島根原子力発電所 2号炉 審査資料	
資料番号	EP-020 改 04(説 1)
提出年月日	令和 2 年 4 月 24 日

# 島根原子力発電所 2号炉 緊急時対策所について (コメント回答)

令和 2 年 4 月  
中国電力株式会社

緊急時対策所チェンジングエリア

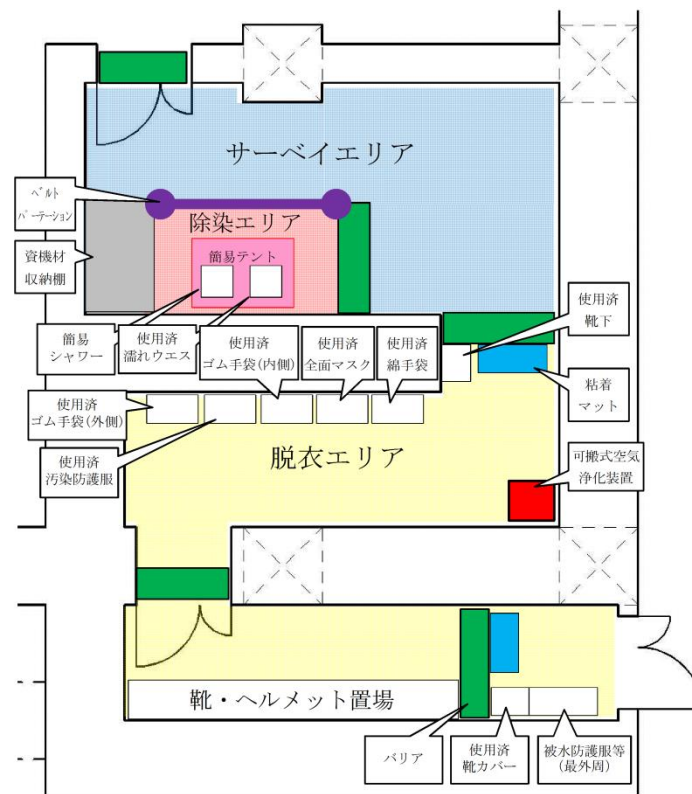
緊急時対策所のチェンジングエリアについて、通常待機時はどの状況まで準備されているか明確にした上で、作業着手から必要となる資機材、手順等を整理して説明すること。

- チェンジングエリアは、速やかな設置作業を可能とするよう、各エリアを平常時から養生シートによりあらかじめ養生しておくとともに、右図に示す資機材をチェンジングエリア内に配備しておく。
- チェンジングエリア設営時には、以下を実施する。
  - ① 平常時から設置しているチェンジングエリア用資機材の設置状態を確認する。また、床・壁の養生状態を確認し、必要により補修を行う。
  - ② 粘着マットの保護シートの剥離及び装備回収箱へポリ袋の取り付けを行う。
  - ③ GM汚染サーベイメータを設置する。

系統図

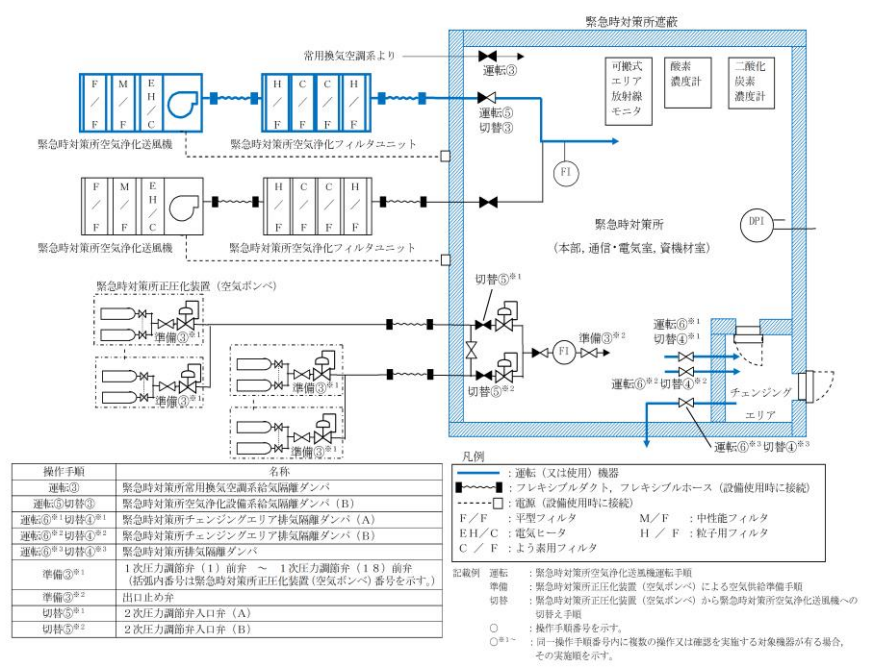
緊急時対策所内の圧力を制御・調整する排気隔離ダンパについて、対象機器を明確にした上で、手順と系統図を整合させること。

緊急時対策所に係る各手順について、操作手順番号を系統図中に付記することにより、各手順における操作対象機器を明確化した。また、系統図中の操作手順番号ごとに対象機器名称を整理した表を合わせて記載することにより、手順と系統図の整合を図った。

### 中央制御室運転員の体制

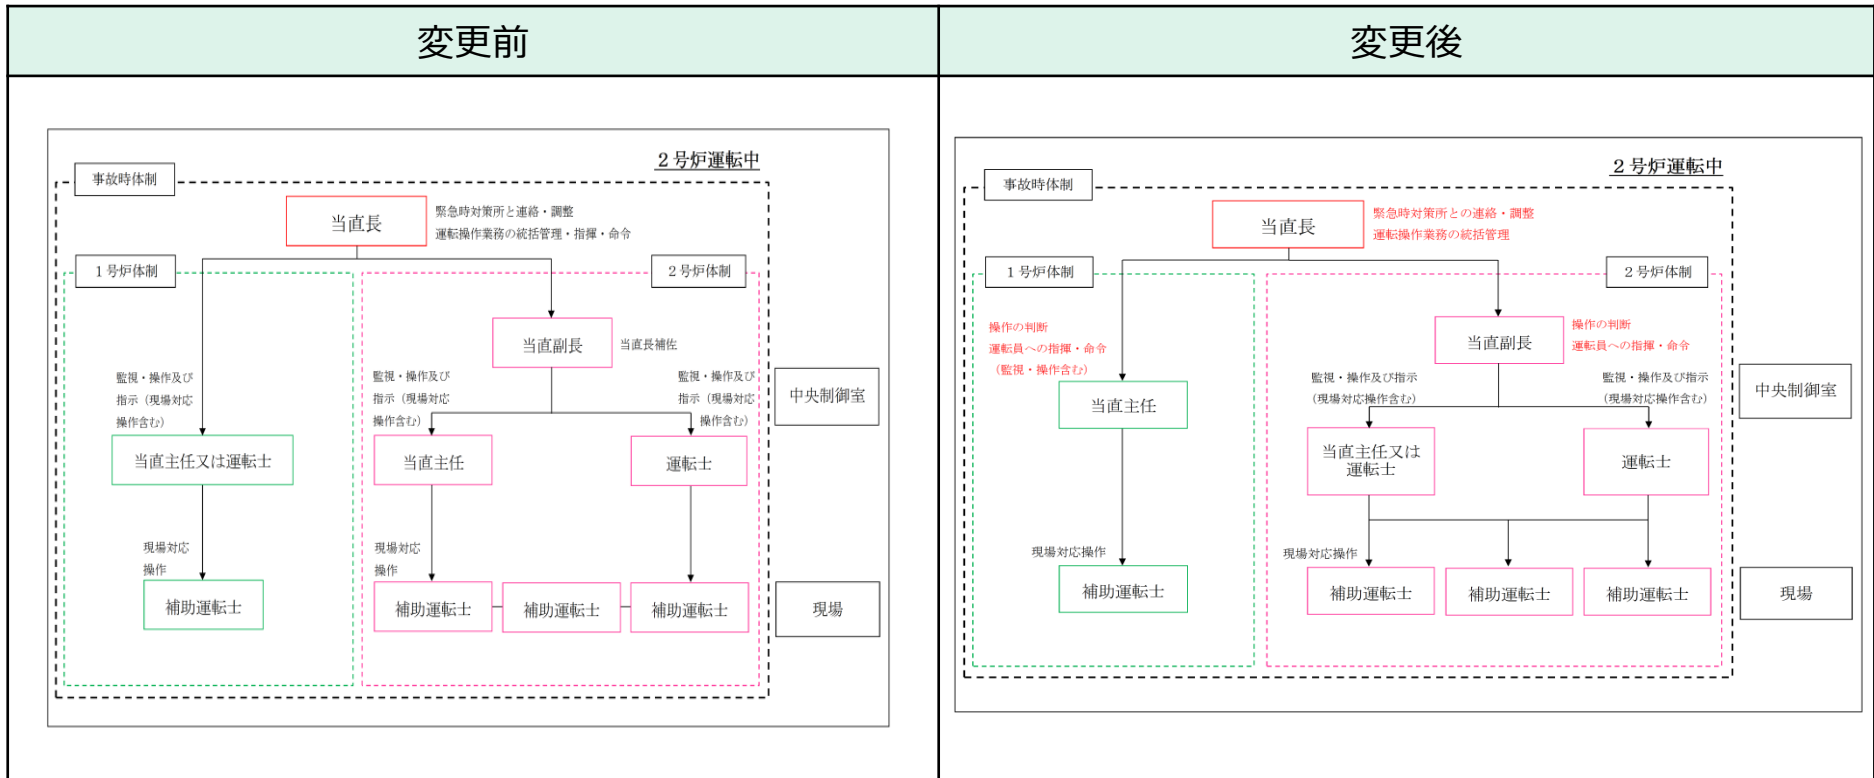
同時発災時の指揮命令の混乱を避ける観点から、中央制御室における2号炉の指揮・命令が、廃止措置中の1号炉の影響を受けることなく行えるよう、体制を検討すること。また、同時火災発生時の初期消火体制についてもあわせて整理して説明すること。

- 運転号炉である2号炉と、廃止措置号炉である1号炉との共用の中央制御室における体制を考慮し、号炉ごとの指揮命令系統を確立するため、役割を見直す。
